PLAN: Bestemmingsplan nieuwbouw AOC Terra Eelde

Inspraak- en overlegreacties

Betreft: Bezwaar voorontwerp bestemmingsplan nieuwbouw AOC Terra te Eelde

Inzake: zienswijze voorontwerp Bestemmingsplan Nieuwbouw AOC Terra Eelde

Bylage: perspectief vanuit tuin en woeking

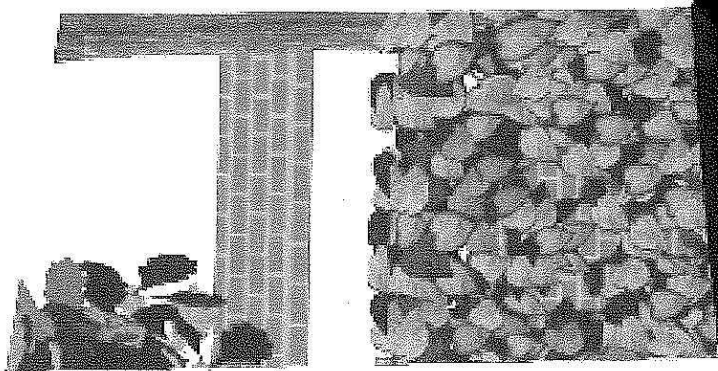
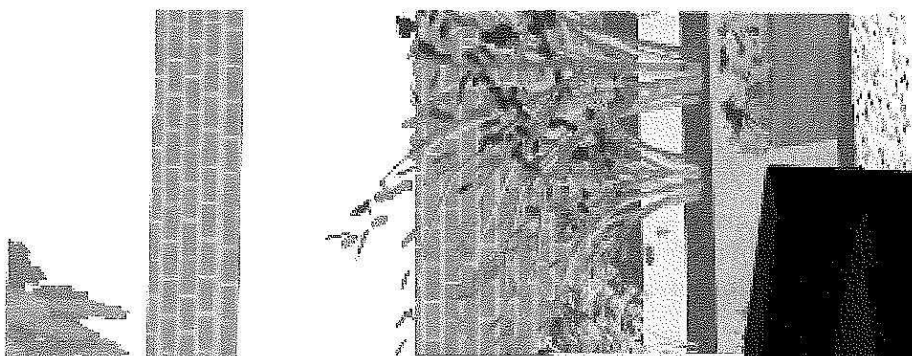
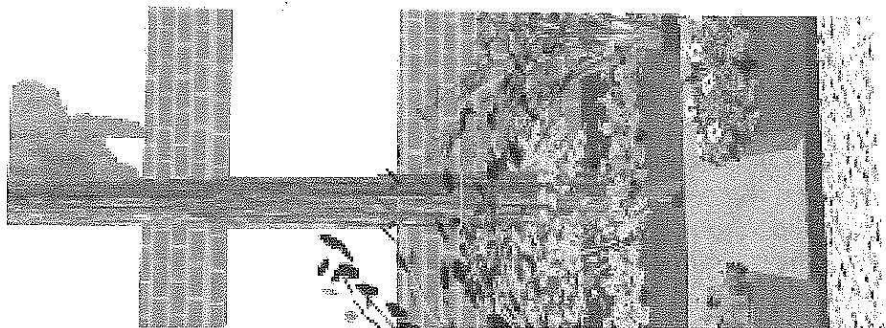
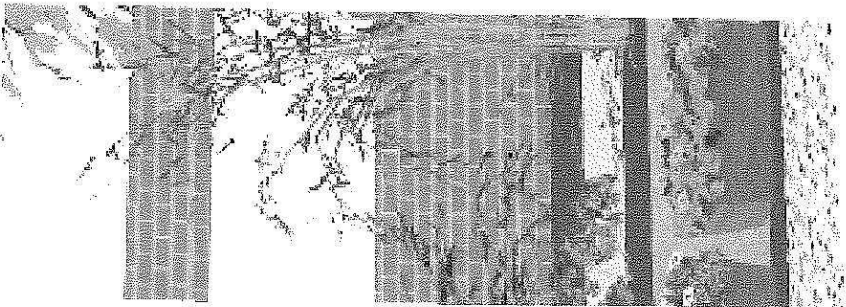
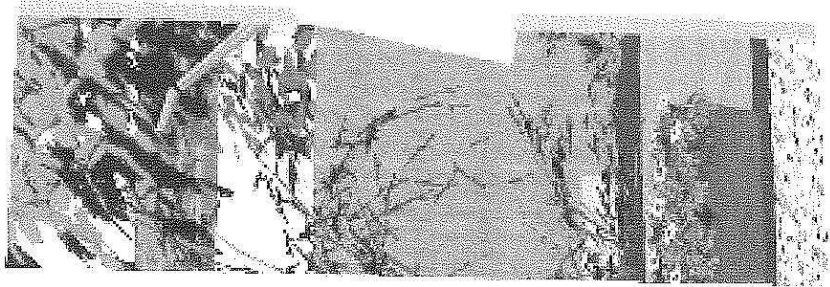
Wat ons wel duidelijk is gemaakt dat de verschuiving van het gebouw richting de Burg. Legroweg geen 8 meter bedraagt, zoals in het eerste gesprek is aangegeven, maar 13.40 meter zal bedragen en dat er over enige aanpassing aan het ontwerp geen sprake kan zijn. Dit houdt voor ons in dat wij over de gehele breedte van de achtertuin worden geconfronteerd met een muur van 8 meter hoog. Dit impliceert dat zelfs het kleine beetje vrije zicht door deze bebouwing wordt weggenomen. Voor alle duidelijkheid onze woonkamer is aan de achterkant.

Als argument voor het naar voren halen van het gebouw is als voornaamste reden genoemd de zichtbaarheid van de school, zodat een ieder hem vinden kan. Naar onze zienswijze is dat geen sterk argument aan gezien een dergelijk groot gebouw van de weg af toch niet te missen valt.

Wij hebben ter plekke kenbaar gemaakt dat deze bebouwing voor ons onacceptabel is en dat wij alle middelen die ons ten dienste staan zullen aangrijpen om hier tegen bezwaar te maken.

Waterhuishouding AOC Terra, Eelde

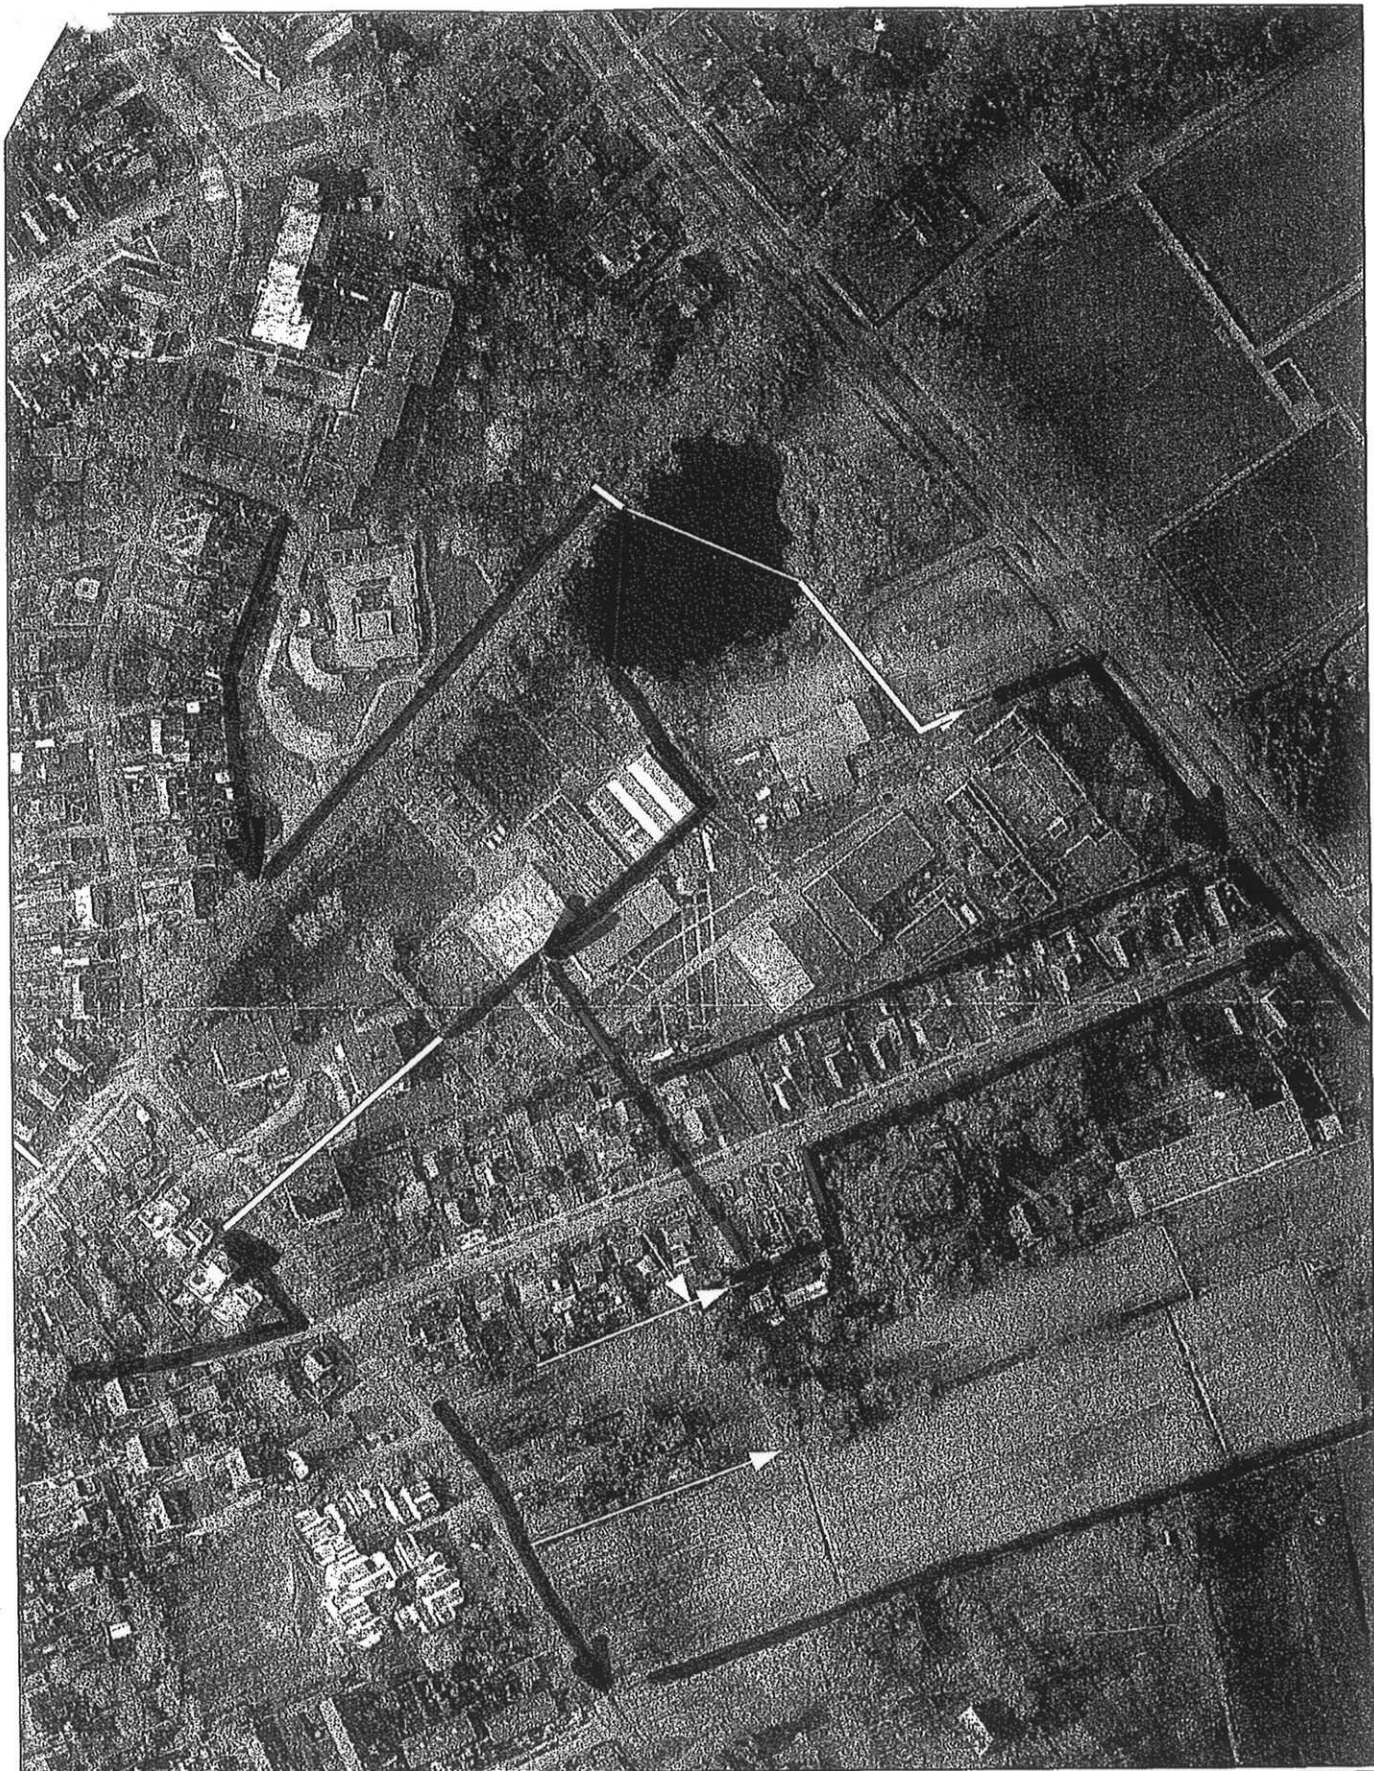
Toch wil ik u nog de volgende opmerking meegeven. In en om het plangebied zijn enkele schouwsloten en een vijverpartij aanwezig die een functie hebben voor de opvang en transport van (hemel)water. Deze wateren hebben niet alleen een functie voor de afwatering en berging van het plangebied maar ook voor de waterbeheersing in de omliggende woongebieden. Ik wil u er op wijzen dat deze functie in stand dient te worden gehouden om mogelijke problemen te voorkomen. Als er toch aanpassingen aan het aanwezige slotenpatroon nodig zijn dan is daarvoor een watervergunning nodig. Een kaart van de bij het waterschap geregistreerde situatie sluit ik als bijlage bij.
